## 改善箇所説明図

助手席側ミラー一式

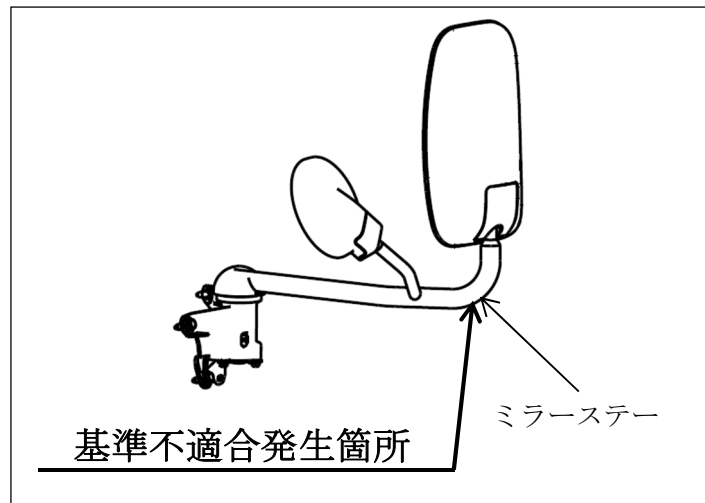
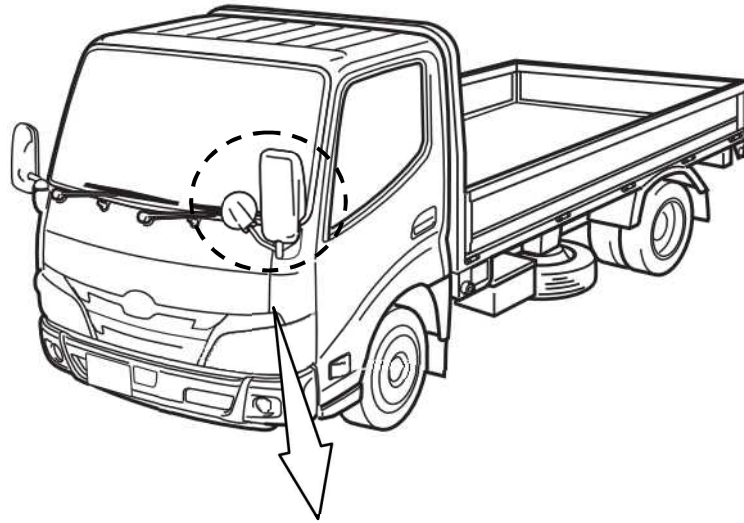
小型トラックの助手席側ミラーにおいて、設計指示が不適切なため、正規より短いミラーステーを装着しているものがある。そのため、保安基準第44条の後方視界要件を満たさないおそれがある。

全車両、助手席側ミラー一式を点検し、誤ったミラーステーが装着されたものは正規品のミラー一式に交換する。
